Oggetto: [ID: 9334] ERIDANO S.r.l. – Realizzazione di un nuovo impianto agro-fotovoltaico composto da due sezioni di produzione e sistema di accumulo (storage system) della potenza massima complessiva di 20,452 MW – Comuni di localizzazione: Loreo e Adria (RO) – Procedura di Valutazione di Impatto Ambientale di competenza statale, ai sensi dell'art. 23 del D.Lgs. 152/2006 e ss.mm.ii.

Trasmissione DDR n. 63 del 13 dicembre 2023.

Parere n. 223 del 23/11/2023

Oggetto: [ID: 9334] ERIDANO SRL – Realizzazione di un nuovo impianto agro-fotovoltaico composto da due sezioni di produzione e sistema di accumulo (storage system) della potenza massima complessiva di 20, 452 MW da realizzarsi nei Comuni di Loreo e Adria (RO).
Procedura di Valutazione di Impatto Ambientale di competenza statale, ai sensi dell'art. 23 del D.Lgs. 152/2006 e ss.mm.ii.
Codice progetto: IV/23

Estratti della "TAV. 19.rev01_S.di P. Planimetria cavidotti MT e sezioni tipo"

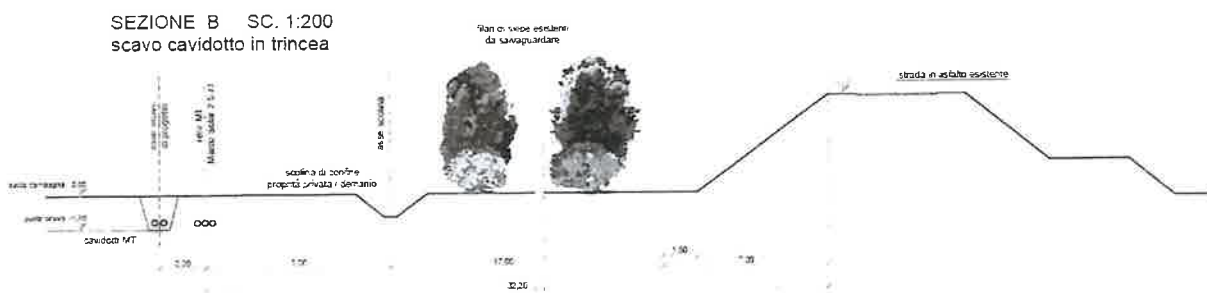
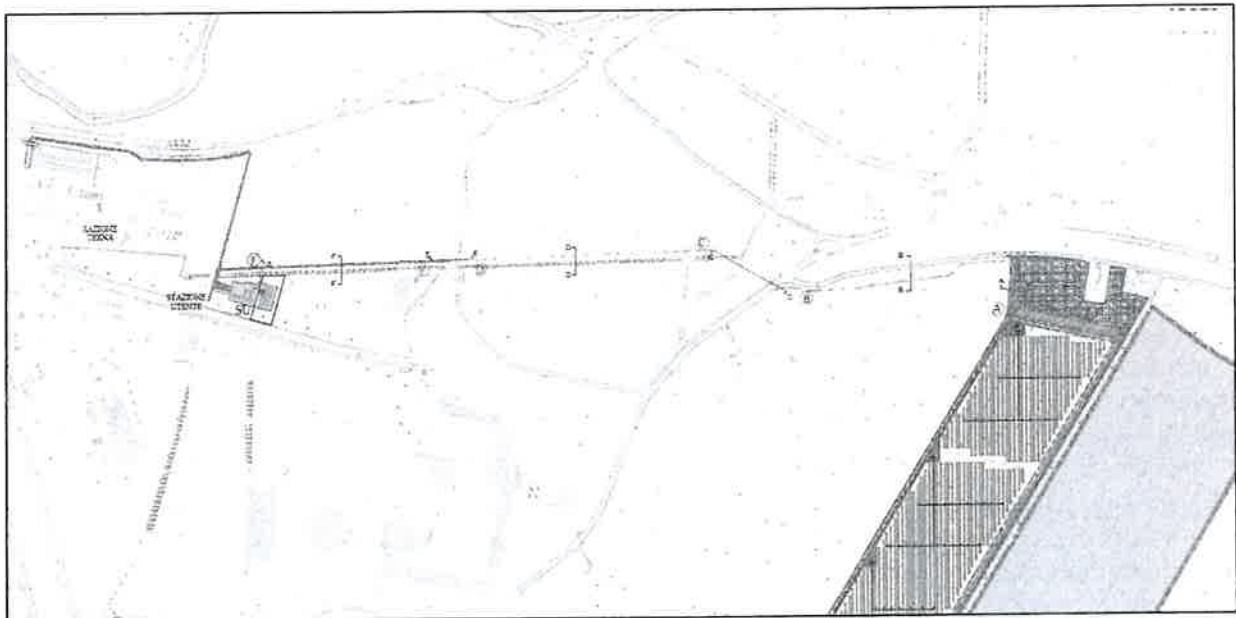
Con riferimento alla problematica connessa alla possibile interferenza della rete di connessione MT rispetto alla rete ecologica esistente (fasce di alberature e arbusti), il proponente ha riscontrato, in sede di integrazioni, che tale sovrapposizione avrebbe interessato gli appezzamenti di terreno adiacenti alla strada arginale del Naviglio-Adigetto (ex ramo morto del Canalbianco) nella parte terminale del canale.

Per tale ragione, la ditta ha proposto di rettificare il tracciato della parte posata in scavo, come indicato nell'elaborato grafico aggiornato "TAV. 19.rev01_S.di P. Planimetria cavidotti MT e sezioni tipo", restando al di fuori delle aree interessate dai filari di piante, mantenendo inalterata la parte di tracciato di attraversamento della strada arginale, per la quale è prevista la posa mediante TOC e pertanto non comporta problemi di interferenza con la piantumazione esistente. E' stato precisato, altresì, che la modifica del tracciato non comporta variazione del piano particellare relativo alle servitù di elettrodotto, di cui alla relazione "REL_O.rev00_Piano particellare con servitù di elettrodotto".

Sistemazione idraulica area di progetto

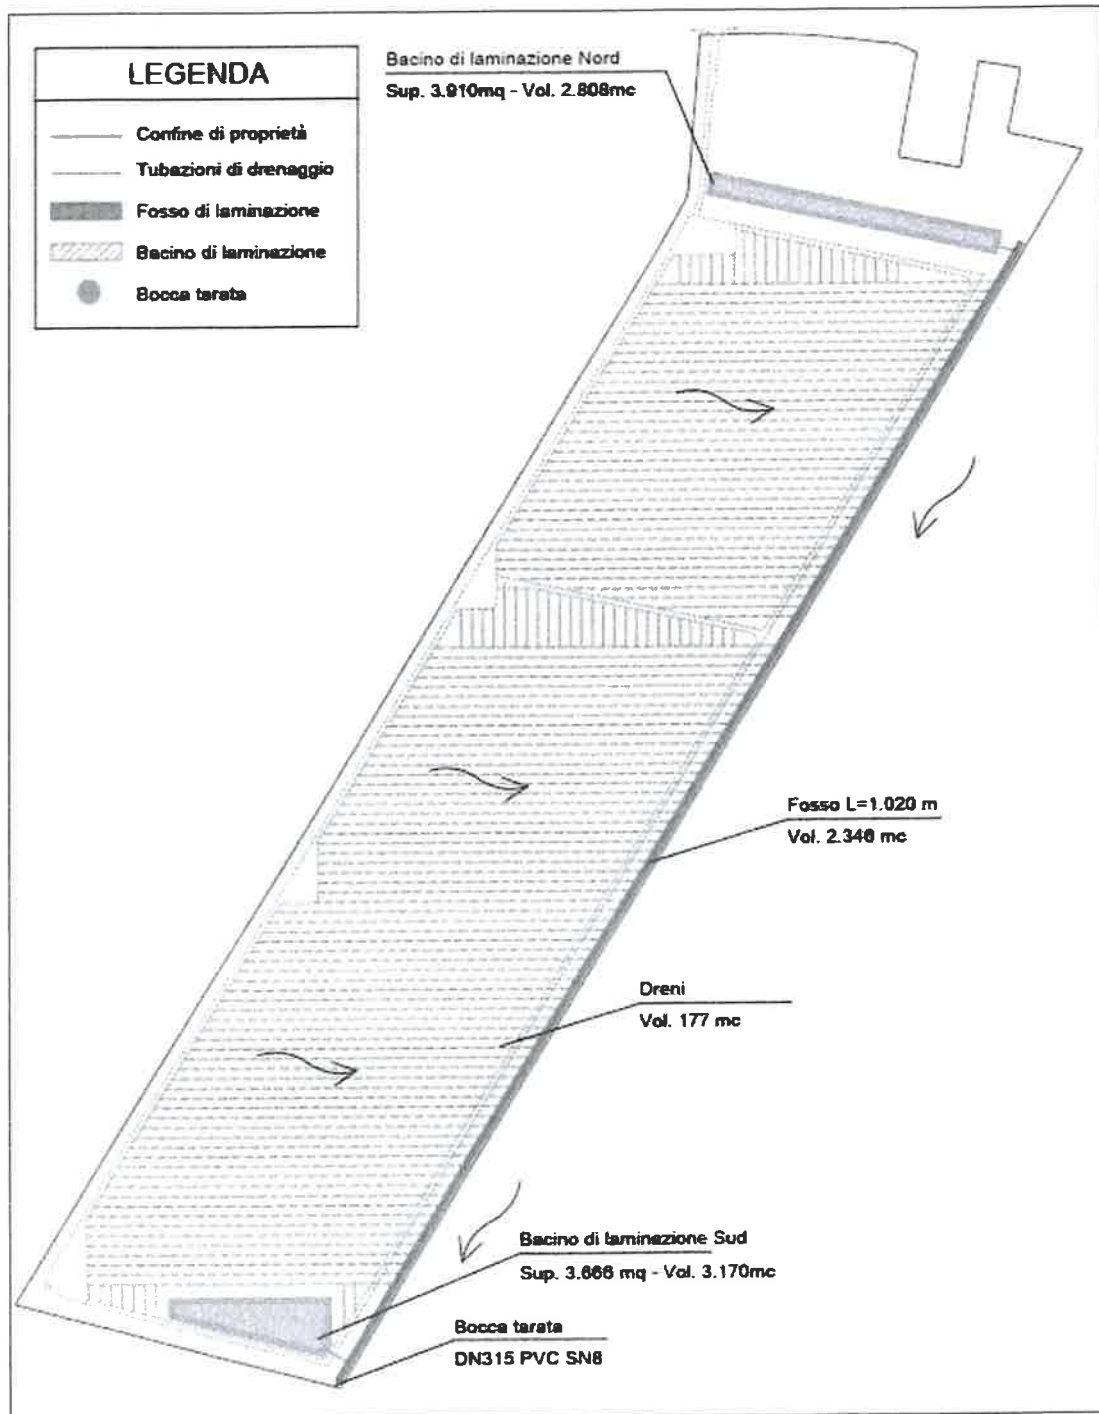
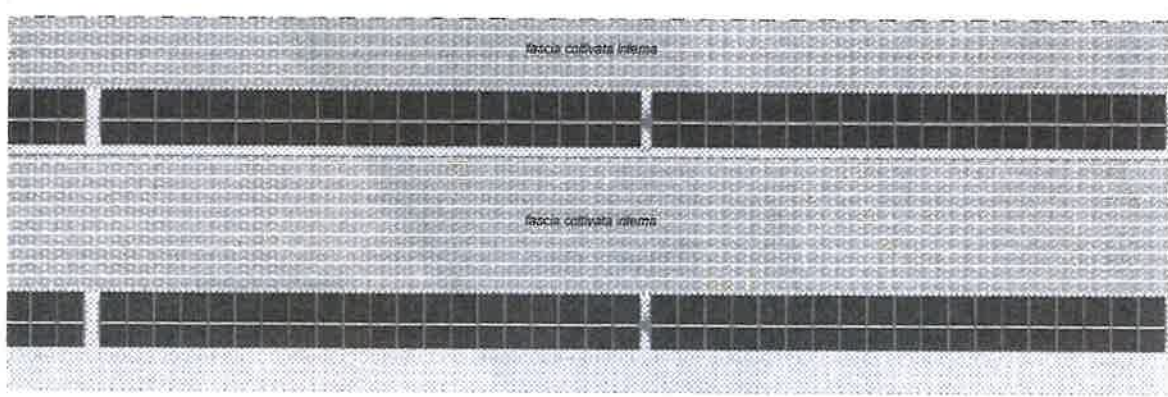
In riferimento alla nota del Consorzio di Bonifica Adige Po (prot. n. 4088 del 31/03/2023) la ditta proponente ha provveduto all'aggiornamento dei seguenti elaborati in base alle indicazioni fornite:

L'adeguamento progettuale ha comportato le seguenti modifiche degli elaborati grafici di progetto:

- allargamento dell'invaso di laminazione a nord (da mt. 14 a mt. 17);
- rettifica delle quote e delle pendenze del fosso laterale di raccolta delle acque e delle tubazioni di scarico.

Riassumendo, il volume minimo di 8.435 mc necessario a garantire l'invarianza è così suddiviso:
